Dodatek č. 3 Smlouvy o dílo č. 23-SOD-2017-102

Změnový list č.1

Stezka pro pěší a cyklisty - Sovětice

2) Dopravní značení

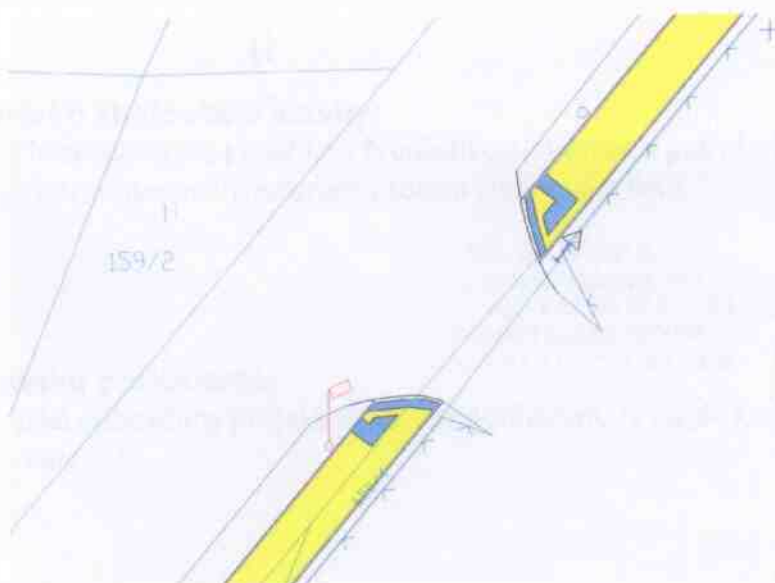
Dle PD je navrženo 8 kusů dopravních značek. V položkovém rozpočtu je uvedeno 6 kusů C9a,b.

V rámci stavby byly doplněny 2kusy dopravní značky C9a,b na sloup VO. Doplnění bylo provedeno jako nezpůsobilý výdaj, uhrazený obcí Sovětice.
